Modernisierung Schulzentrum Coesfeld

Optimierungsmöglichkeiten auf Grundlage der Kombination 1
„Basis“ unter Berücksichtigung der Vorschläge der Schulen
vom 16./23. Juli 2019

18395_Schulzentrum_Coesfeld_ Ergebnisse und Empfehlungen zu Vorschlag Schulen

Ergebnis und Empfehlung – 2. Obergeschoss Bauteil 6

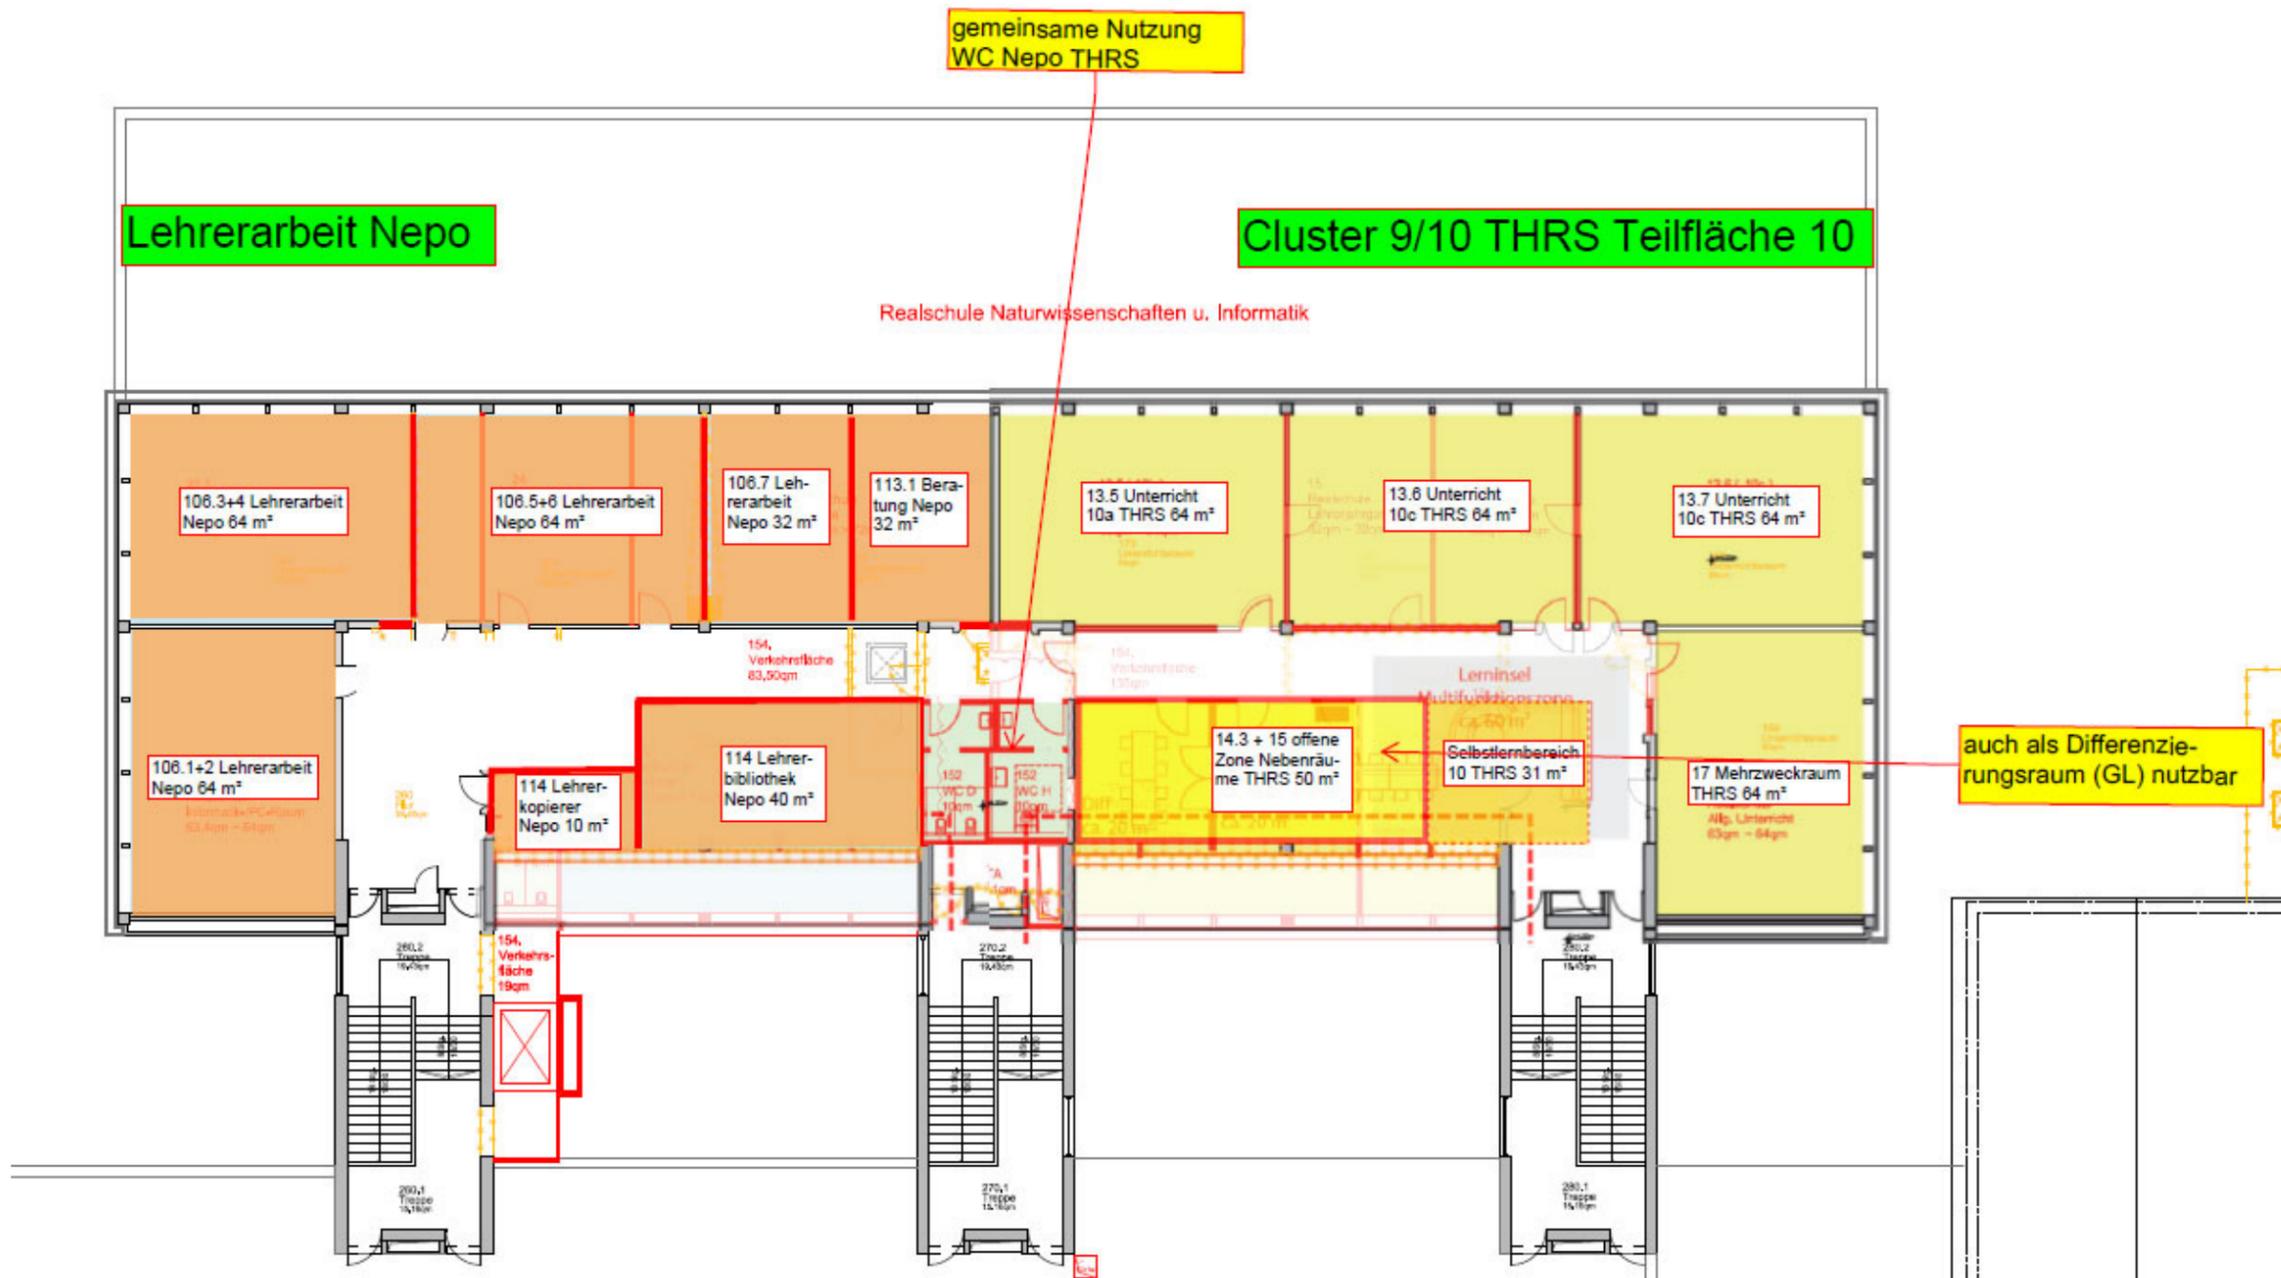
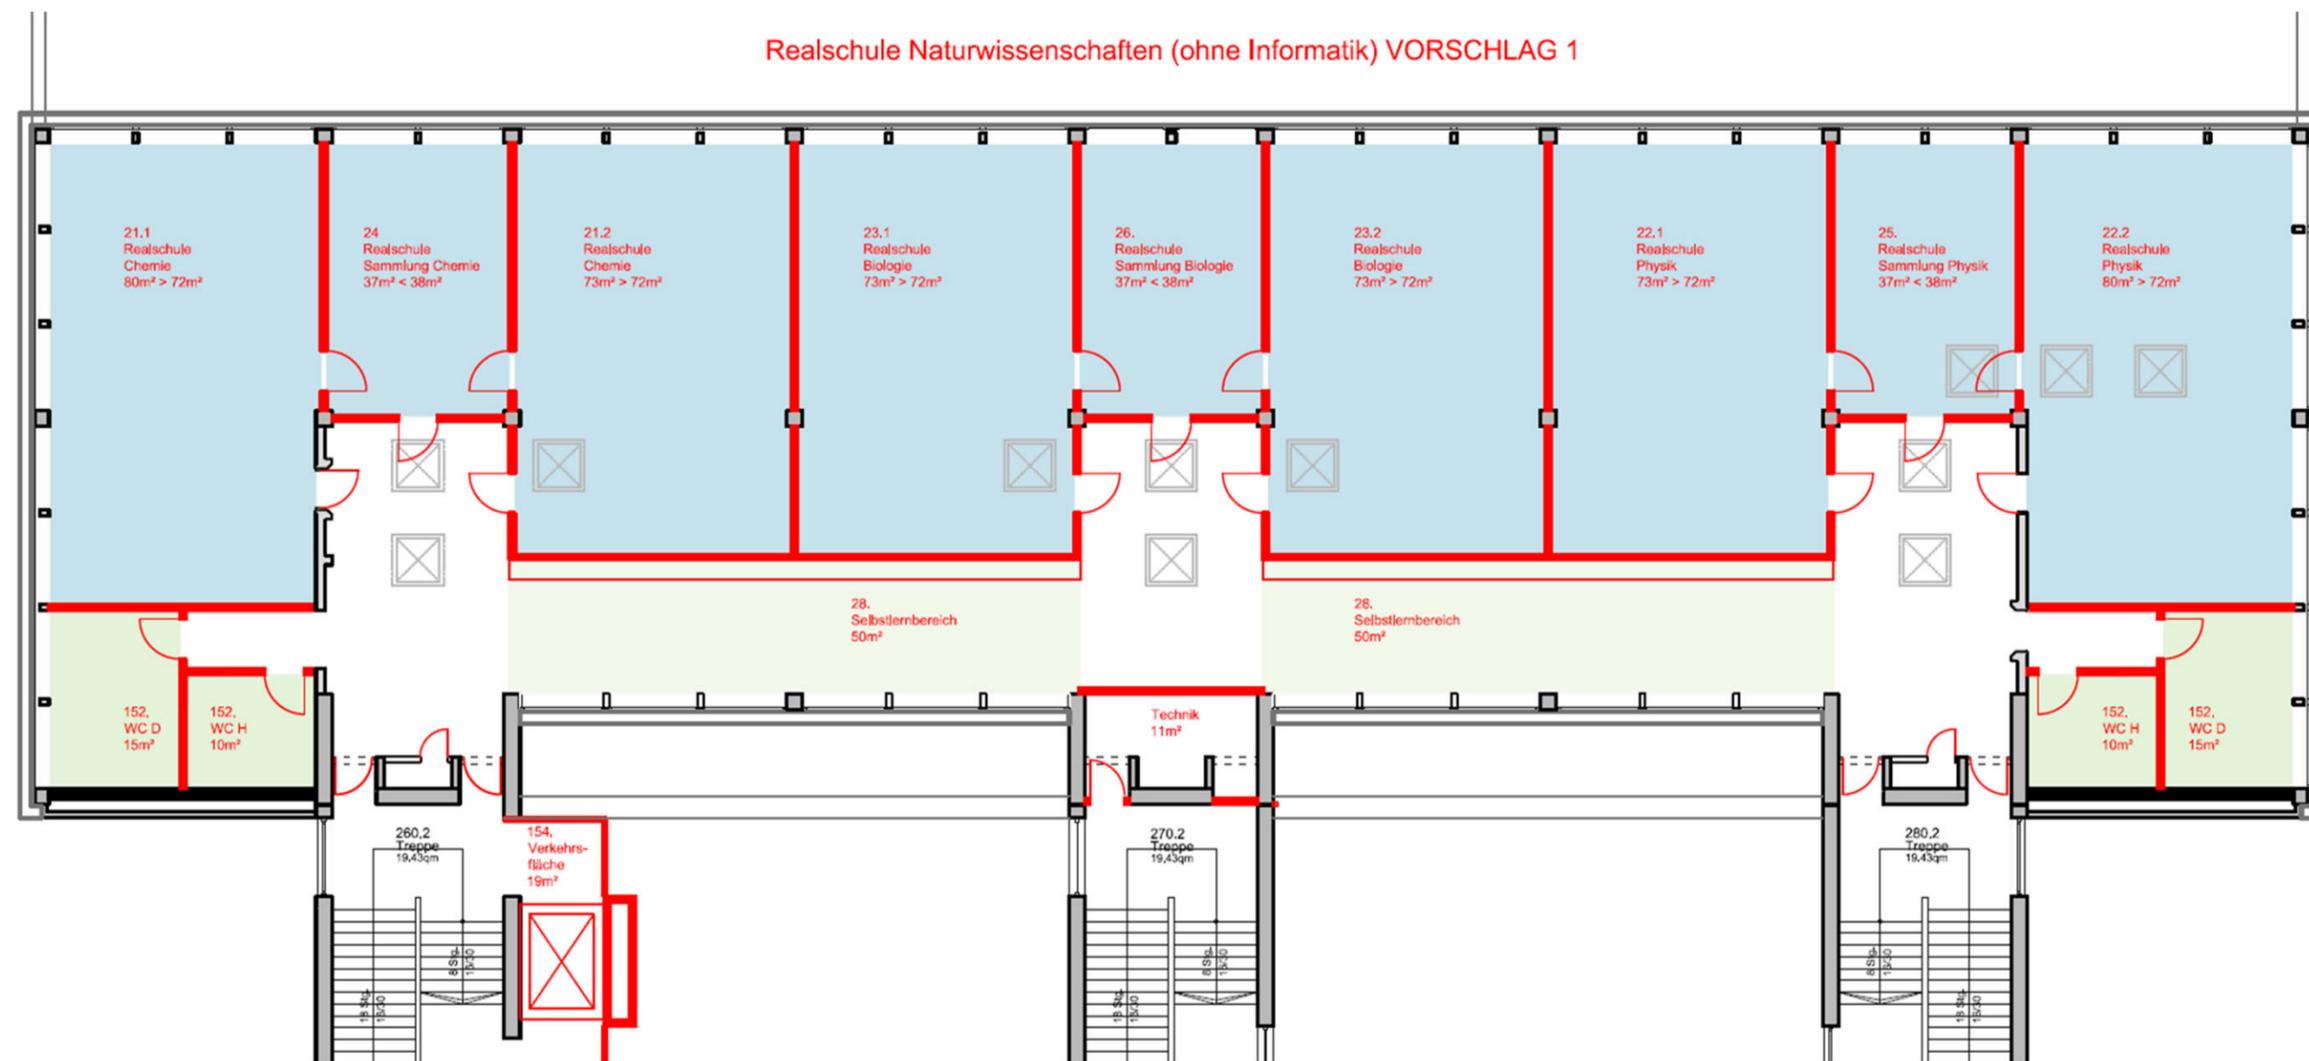
Vorschlag Schulen – 2. Obergeschoss Bauteil 6
